## 非常用ディーゼル発電機の 24 時間連続運転試験に関する 事業者の対応方針に関する聴取結果

令和 5 年 11 月 30 日  
技 術 基 盤 課

## 第24回新規要件に関する事業者意見の聴取に係る会合 における質疑応答

# EDG24時間運転について

〔国内外で発生したEDGトラブル件数（運転中又は待機中）〕

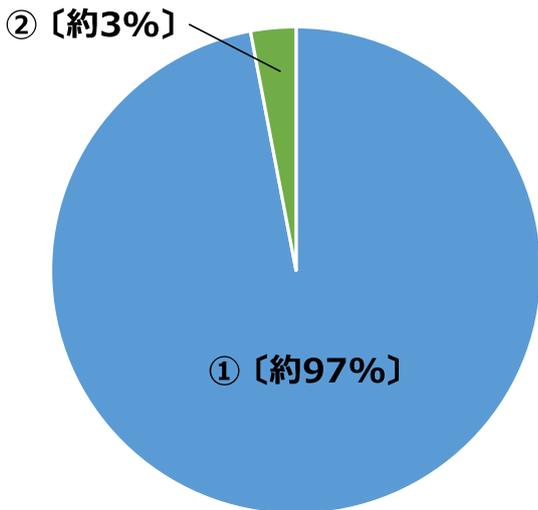
NRA：8～24時間のトラブルが3%という数字は、長く運転して検知できるトラブルが少なかったということであり、7日間の外部電源喪失を仮定しても、EDGにより必要とする電力を供給できることという要求に対して許容できる水準であるかを、統計的に推定したというわけではないという理解でよいか。(村上企画調査官 検査監督総括課)

NRA：国内外のトラブル情報14件のうち8件は累積の運転時間に依存するとある。長い時間を運転したほうがトラブルは見つかるということがあると思うがどうか。(米林上席検査監視官 検査監督総括課)

ATENA：そのとおりである。(竹本 ATENA-EDG24時間運転検討SWG委員)

ATENA：この8件については、年単位で長い期間かけて壊れるようなものであり、必ずしも24時間をやったことによって出てくるものでもないと思う。(竹本 ATENA-EDG24時間運転検討SWG委員)

事象分析

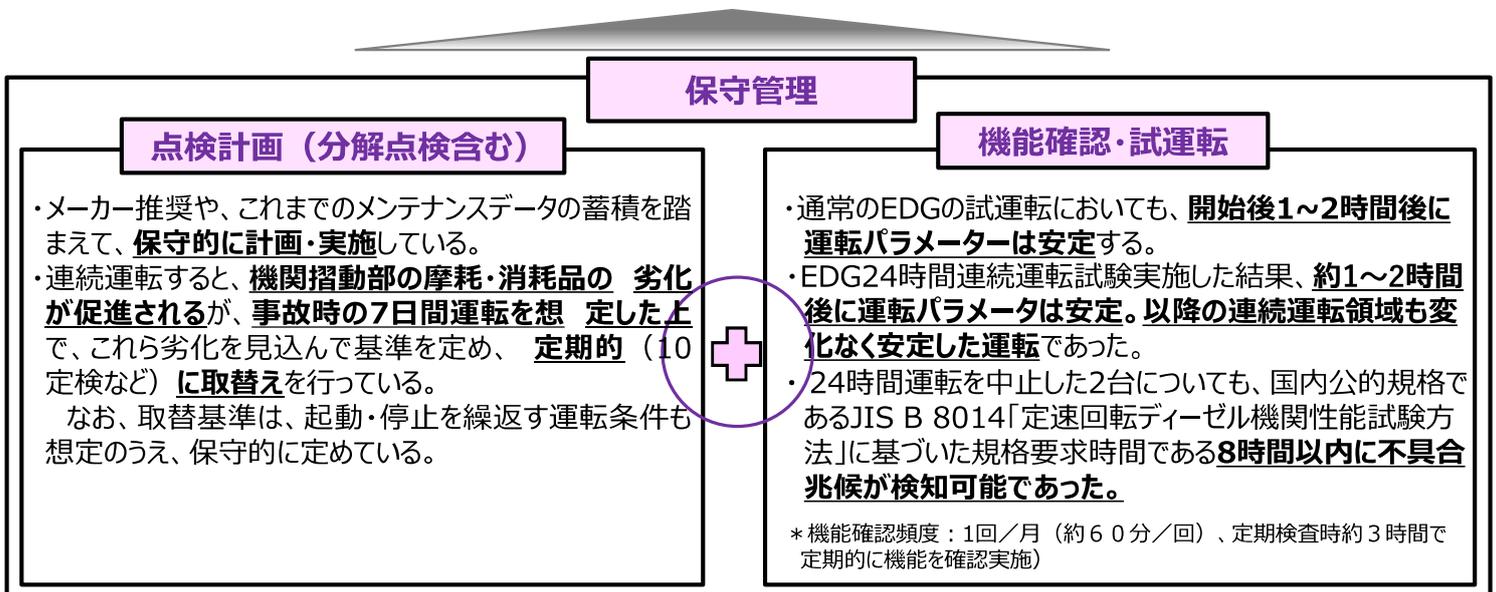
NRA：8件の中にある締付けボルト緩みは保守不良であり、保守管理は、ちゃんとした人がやるとはいえ、人間がやることは、なかなかパーフェクトは難しいと思われる。(米林上席検査監視官 検査監督総括課)

NRA：「試験時間に依存するが長時間運転ではなくとも兆候検知は可能」とあり、冷却水管に異物があり冷却水温度が上昇したとある。これを踏まえて、兆候検知の閾値を変更する等の対応をしたのか。(酒井原子力規制専門職技術基盤課)

ATENA：この分析の結果から、冷却水系のパラメータの閾値を変えたということはない。温度上昇というのはあるので、このような事例も踏まえてパラメータを感度よく見ていると思っている。(竹本 ATENA-EDG24時間運転検討SWG委員)
